RENDALSVIK KRAFTVERK AS
KYSTVEIEN 4
8151 ØRNES

RENDALSVIK KRAFTVERK - OPPDATERT SØKNAD OM PLANENDRING

1. Tegning 110 – Rendalsvik Kraftverk, Oversikt

DAM OG INNTAK
1:1000

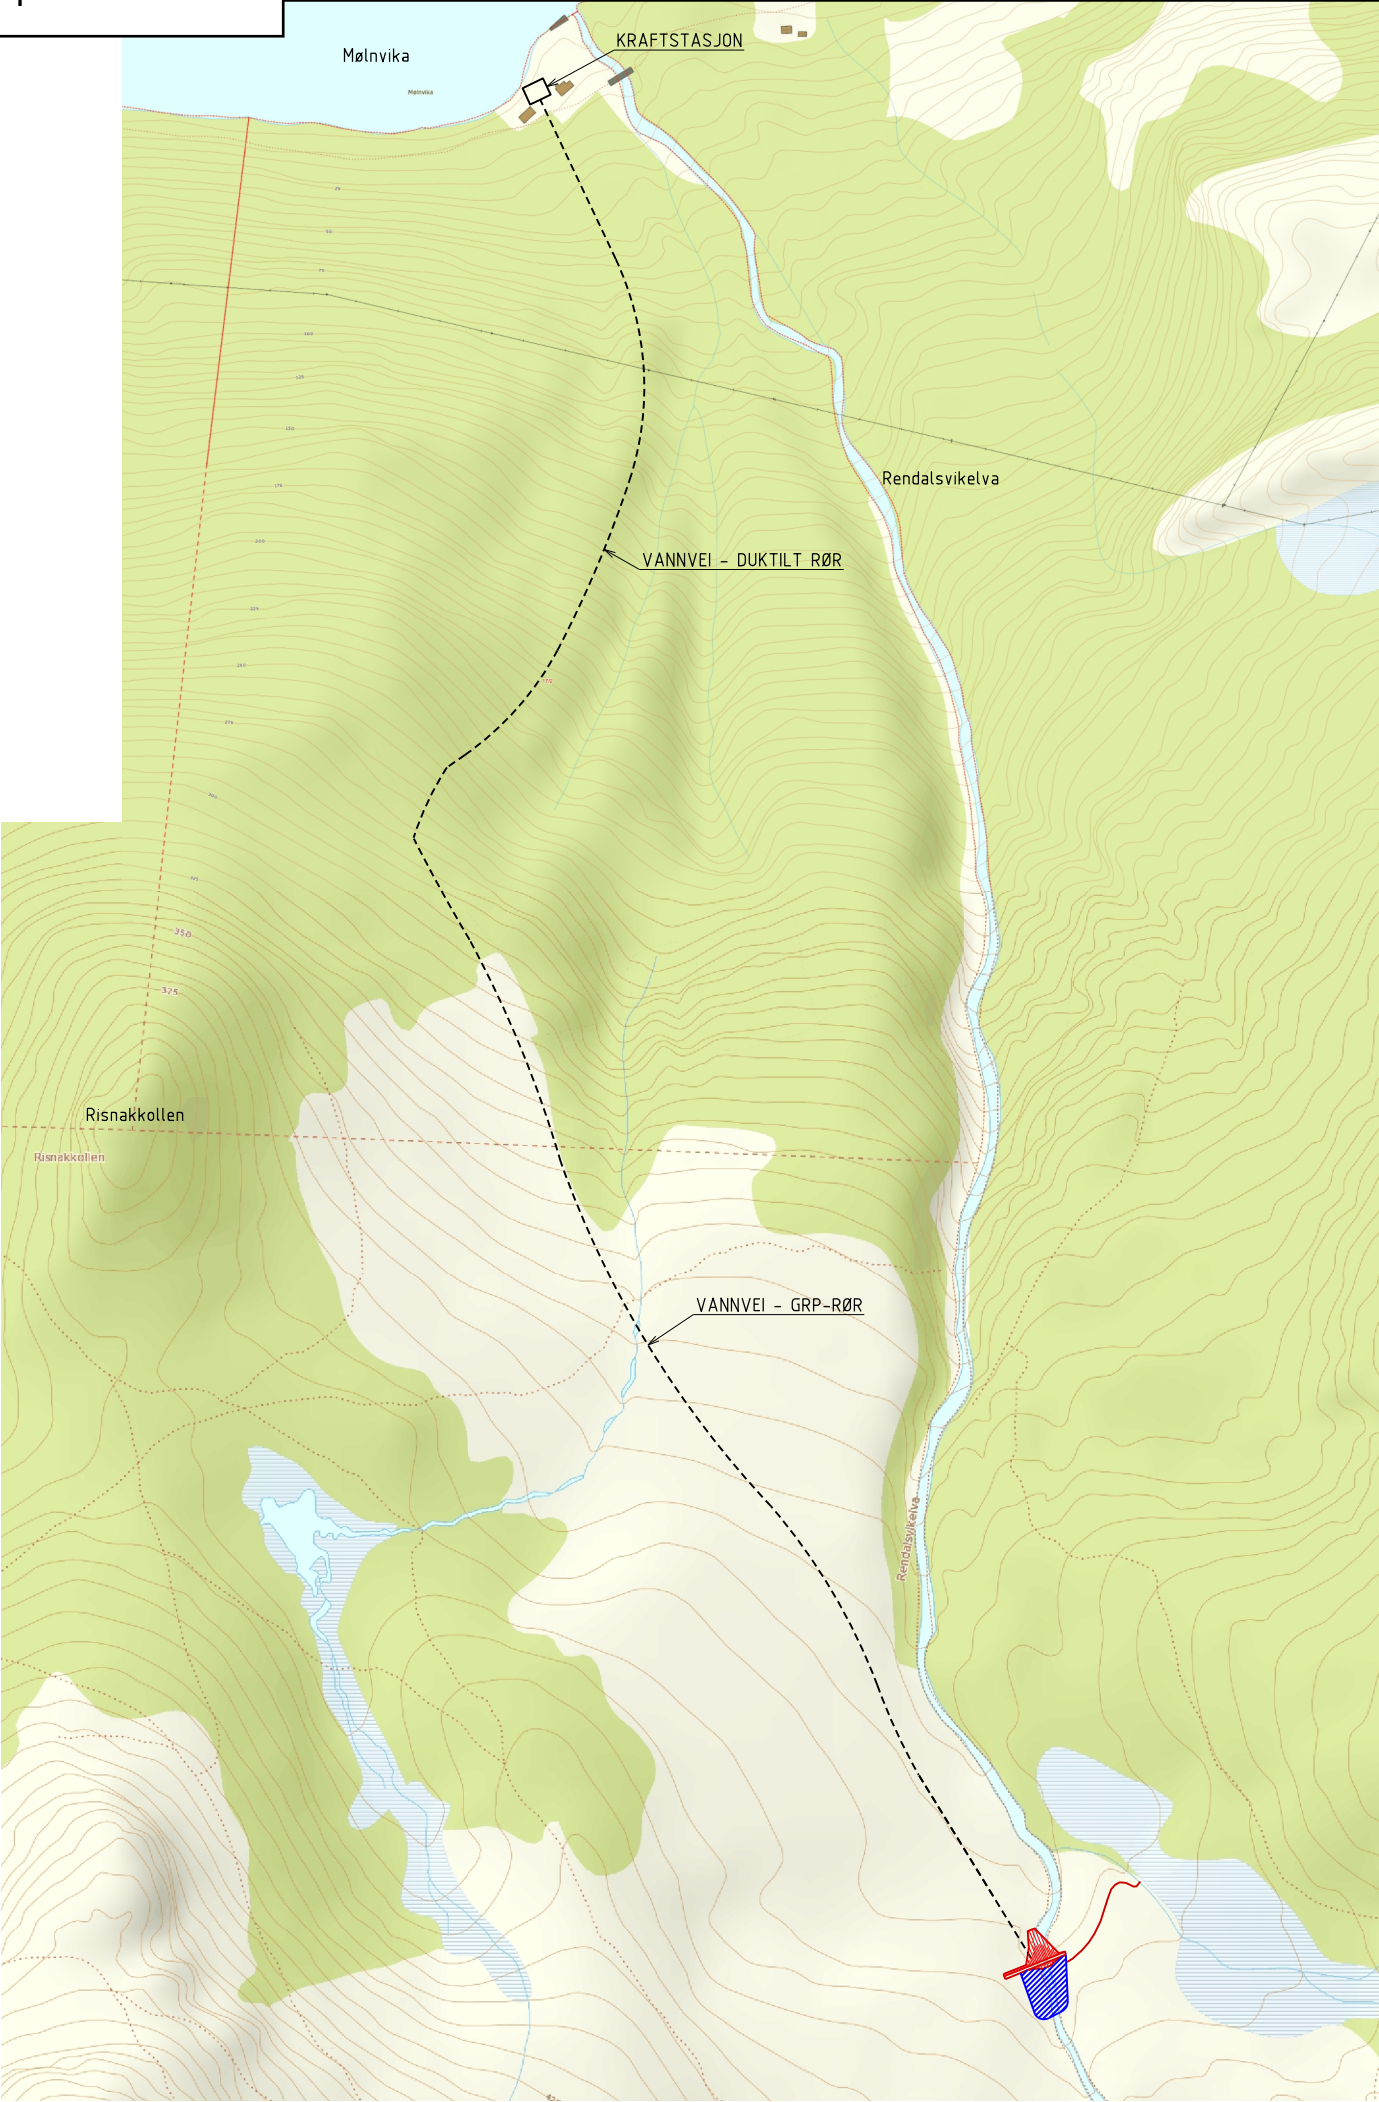
NVE har bedt om en oppdatert søknad med ytterligere beskrivelse og dokumentasjon av de omsøkte endringene i forhold til konsesjonsvilkårene for utbygging av Rendalsvik Kraftverk. Vedlagt finnes detaljkart med utsnitt av dam og inntak på kote 376.

1. Bygging av sperredam med inntakskonstruksjon på kote 376 i Rendalsvikelva i stedet for kote 350 som angitt i konsesjonen.
2. Omlegging av sidebekk mellom kote 380 og inn i inntaksbasseng på kote 379.
